**Avis délibéré de la Mission Régionale
d'Autorité environnementale de La Réunion
sur le projet de renouvellement et d'extension d'une carrière
sise au lieu-dit « Ma Pensée » sur la commune de Bras-Panon**

n°MRAe 2023APREU10

Demandeur : Société Granulats de l'Est (GDE)

Le présent avis porte sur la qualité de l'étude d'impact (version de juillet 2023) établie par le bureau d'études Géoenvironnement, ainsi que sur la prise en compte de l'environnement dans le projet.

Plan de masse du projet (source IGN – Ortho Photo 2022)

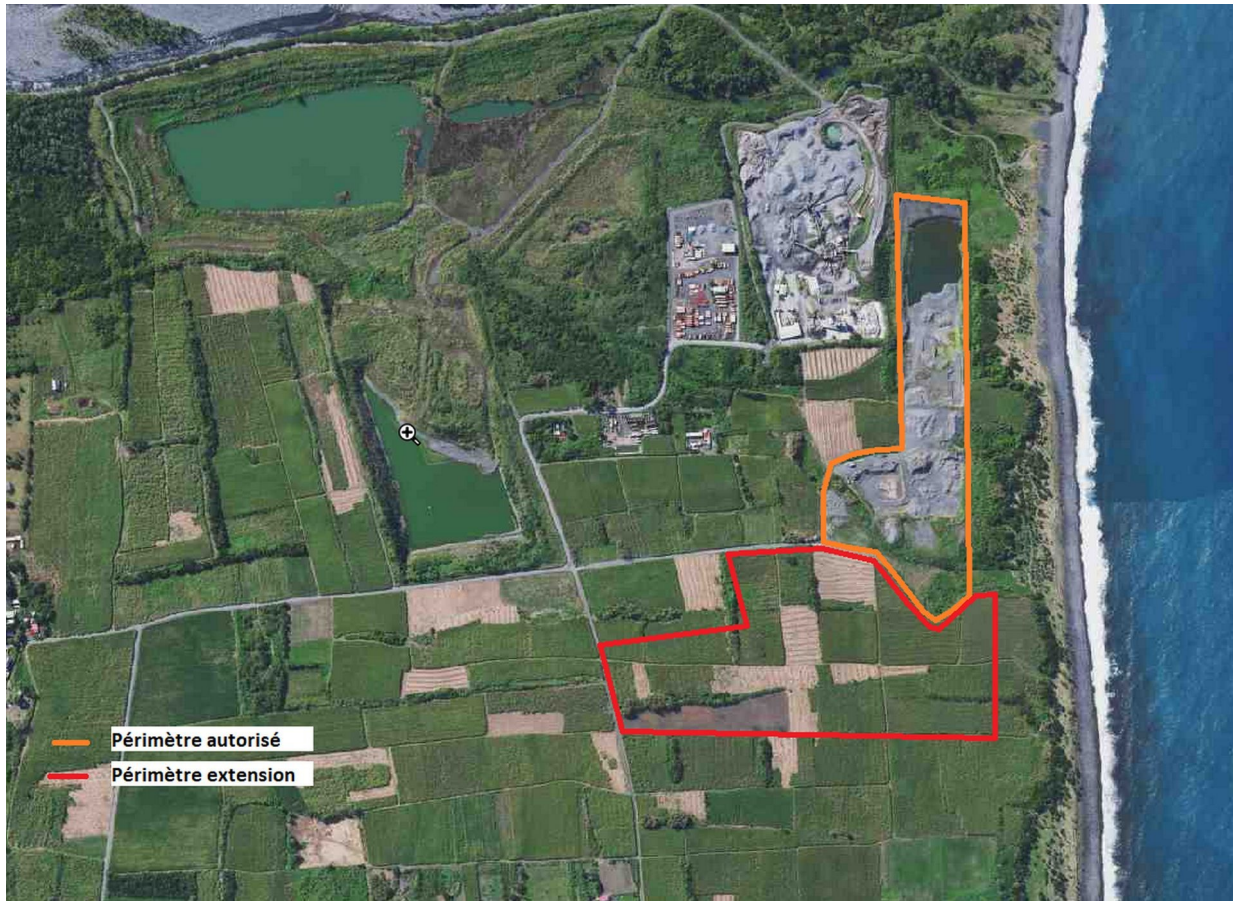
- ***L'Ae recommande au porteur de projet de préserver la bordure littorale qui présente des enjeux écologiques et paysagers en alignant la partie est du périmètre d'exploitation de l'extension de la carrière dans la continuité du périmètre de la carrière actuellement autorisée.***
